St. Hedwigs Kummer über

Nachrichten zur geplanten Kunstzerstörung in der Kathedrale zu Berlin 2016_2

Gespräch mit Leo Zogmayer _aufgezeichnet von Dipl.-Ing. Architekt W. J. Kohl _Februar 2016 Teil A

Treppe zur Krypta:
Lichte Höhe 1,90 m

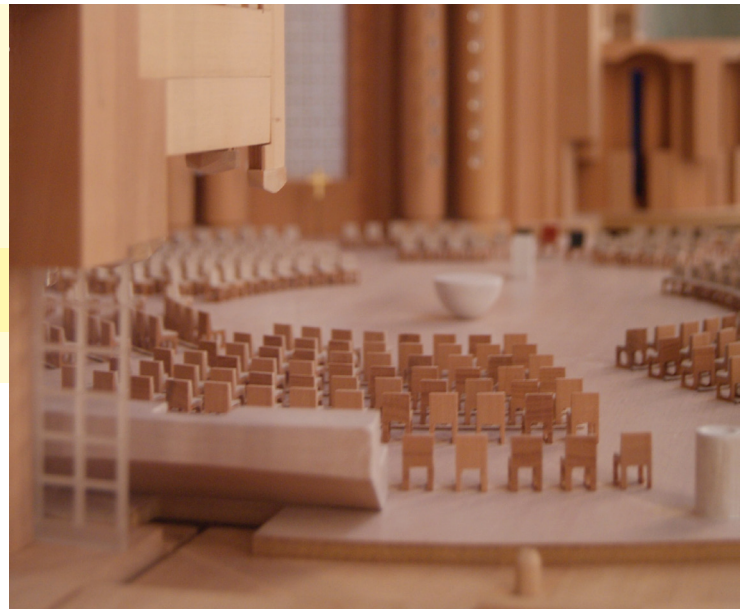
Im Siegerentwurf ist kein Zugang zur Unterkirche möglich, da keine ausreichende Kopfhöhe geplant wurde (nur 1,90 m). Außerdem ist unter der Orgel keine Kopfhöhe für den Chor. Gibt es eine Lösung für diesen funktionalen Fehler?

Gläubige brauchen hier **Schutzhelme** und Bischöfe – eine **Klapp-Mitra**.

Vom Haupteingang zur Kathedrale durch das Mittelportal erkennt man im Modell nur noch den engen, zu niedrigen Kellerzugang zur Krypta. Das betonierte, aber zu kleine Chorpodest soll den Mitteleingang endgültig verschließen. Bei meiner Suche nach der engen Öffnung im Modell sprach mich Leo Zogmayer an.

Die Frage nach dem Ausarbeitungsstand bleibt ohne konkrete Antwort. Man sei „schon wesentlich weiter“, lautet die viel verheißende aber substanzlose Floskel, die Herr Zogmayer im Februar 2016 erwiderte.
